LSA Schwachhauser Heerstr./Parkstr. Beiratsbeschluss vom 19.10.2015

11. Januar 2016

Prüfauftrag Beirat vom 19.10.2015:

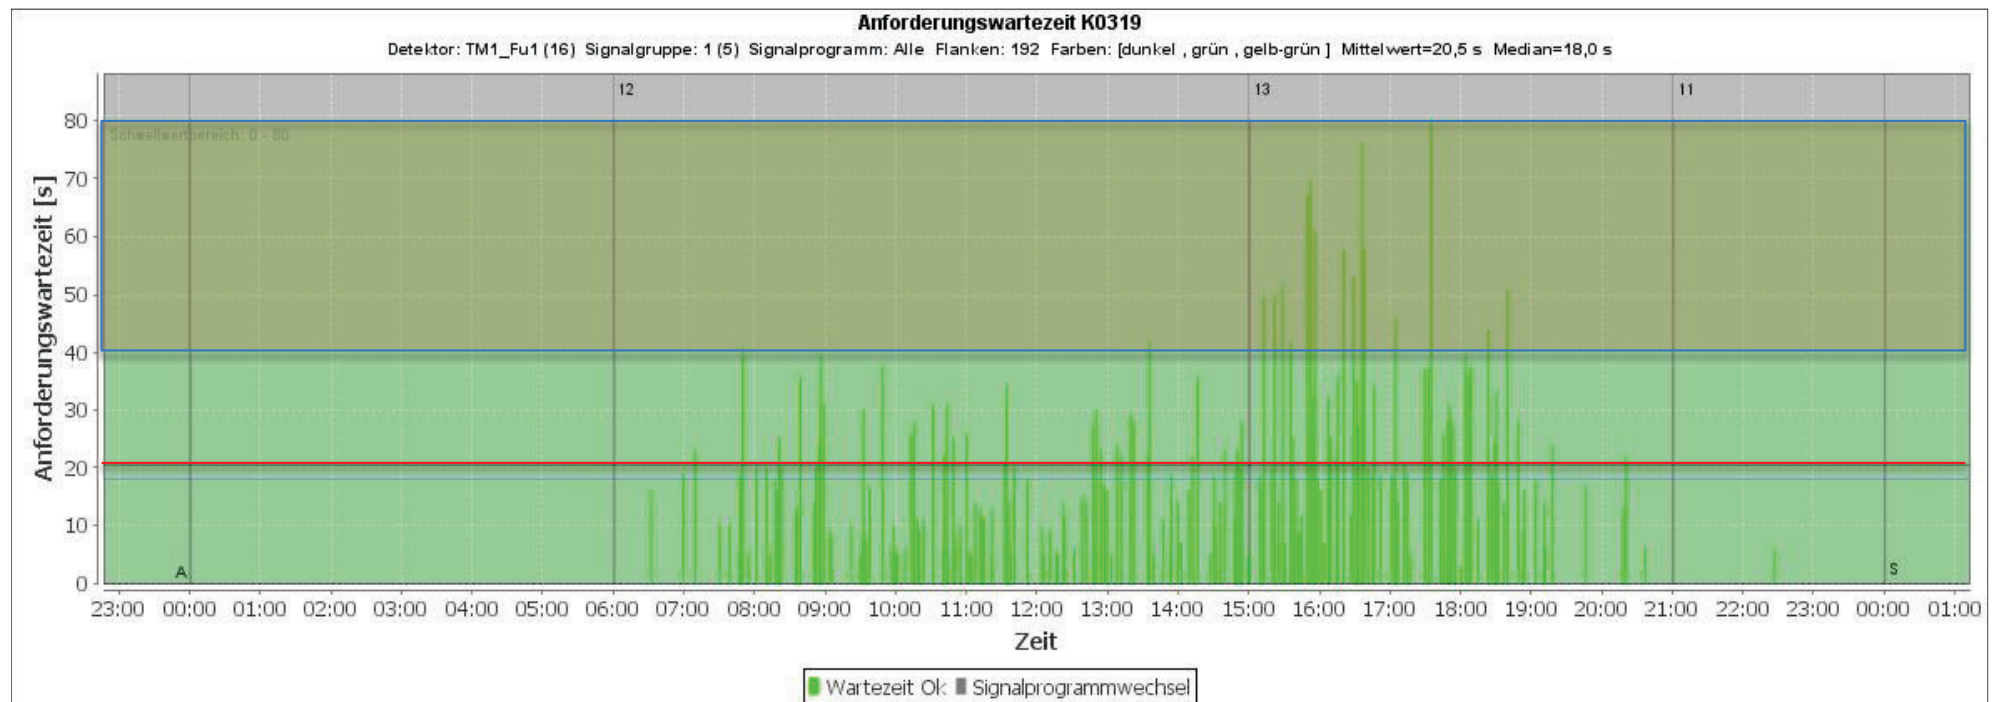
1. Entfernung Leitgitter
2. Verlängerung Grünphase zum Queren der Fahrbahn in einem Zuge
3. Verkürzung der Anforderungswartezeit

- zwei Freigaben pro Umlauf sind möglich
- die durchschnittliche Anforderungswartezeit beträgt 20 Sekunden
- die maximale Wartezeit kann bis 80 Sekunden betragen
- in 10% aller Anforderungen beträgt die Wartezeit mehr als 40 Sekunden

Die kurzen Wartezeiten sind ein Ergebnis der flexiblen Freigaben.

- Aufgabe der flexiblen Freigabe der Teilfurten
- gesamter Verkehr muss bei Fußgänger-Grün angehalten werden
- Fußgänger halten auf der Mittelinsel
- 30% weniger Freigabezeit für den ÖPNV
- Verdopplung der Wartezeit auf 40 Sekunden

Verkürzung der Wartezeit und Verlängerung der FG-Grünzeit sind konkurrierende Forderungen. Die Wartezeit ist für FG aus Sicht des ASV optimal kurz, gegen eine Grünzeitverlängerung stehen die o. g. Nachteile.
